COMPLEMENT APPORTE

REPONSE A LA DEMANDE DE COMPLEMENT DU DOSSIER D'EXAMEN AU CAS PAR CAS

RESTRUCTURATION DE L'ECOLE JEAN JAURES ET CREATION
D'UN MULTI-ACCUEIL

Edition : 29/11/2024

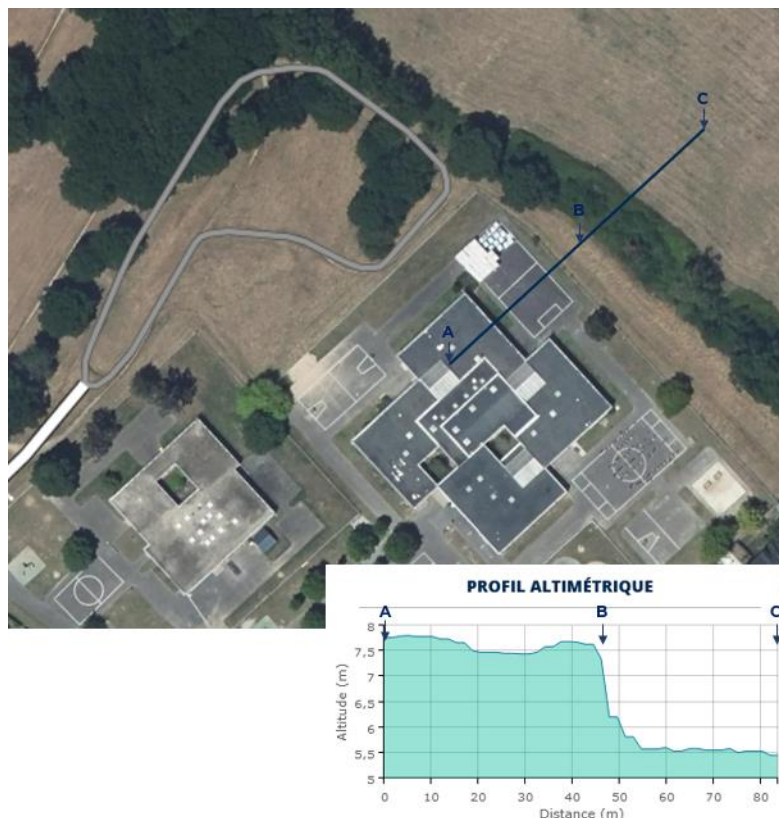
Pour ce qui concerne la délimitation des zones humides, les sondages pédologiques sont mentionnés comme étant caractéristiques d'une zone humide dans le tableau d'analyse page 19 de l'annexe 10 mais pas sur la cartographie de synthèse page 21. En outre, le dossier ne précise pas sur quelles bases la délimitation latérale de la zone humide a été réalisée (besoin de sondages complémentaires ou d'une justification écrite). Veuillez mettre en cohérence les éléments fournis et compléter, si besoin, la justification de la délimitation des zones humides.

Le diagnostic zone humide qui vous a été présenté comporte effectivement quelques incohérences et manque de justification sur les conditions mésologiques qui ont mené notre interprétation des sondages à la conclusion qui vous a été présentée. Nos éléments de réponse vous sont apportés ci-après.
